TRANS/WP.29/2002/64
23 August 2002

ПРЕДЛОЖЕНИЕ ПО ПРОЕКТУ ДОПОЛНЕНИЯ 7 К ПРАВИЛАМ № 43

(Безопасные стекла)

Передано Рабочей группой по общим предписаниям, касающимся безопасности (GRSG)

"Приложение 2А

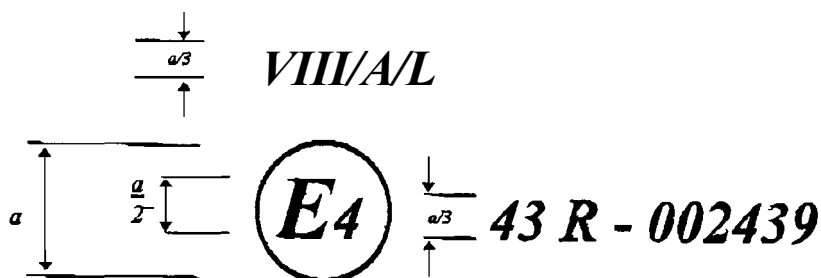
Пример, озаглавленный "Жесткие пластиковые стекла, не являющиеся ветровыми",
изменить следующим образом:

a = 8 mm мин.

Приведенный выше знак официального утверждения, проставленный на жестком пластиковом стекле, предназначенном для установки спереди, с рассеянием света не более 2% после 1 000 циклов на внешней поверхности и 4% после 100 циклов на внутренней поверхности, указывает на то, что данный элемент официально утвержден в Нидерландах (E 4) на основании Правил № 43 под номером официального утверждения 002439. Номер официального утверждения указывает на то, что официальное утверждение было предоставлено в соответствии с требованиями Правил № 43".

Образец В

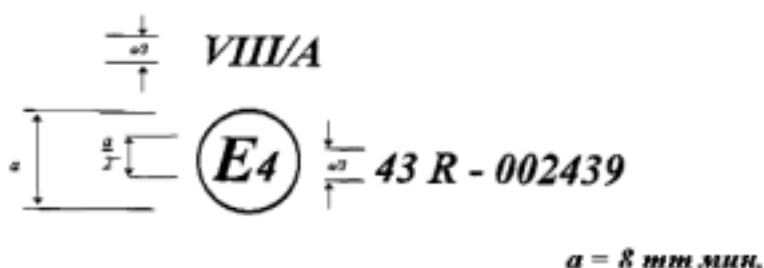
Включить новое приложение 2В следующего содержания:

(см. пункт 5.12 настоящих Правил)

Приведенный выше знак официального утверждения, проставленный на транспортном средстве, указывает на то, что данный тип транспортного средства был официально утвержден в Нидерландах (E 4) на основании правил № 43 и № 52³. Номера официального утверждения указывают на то, что на дату предоставления соответствующих официальных утверждений Правила № 43 использовались в их первоначальном виде, а Правила № 52 включали поправки серии 01.
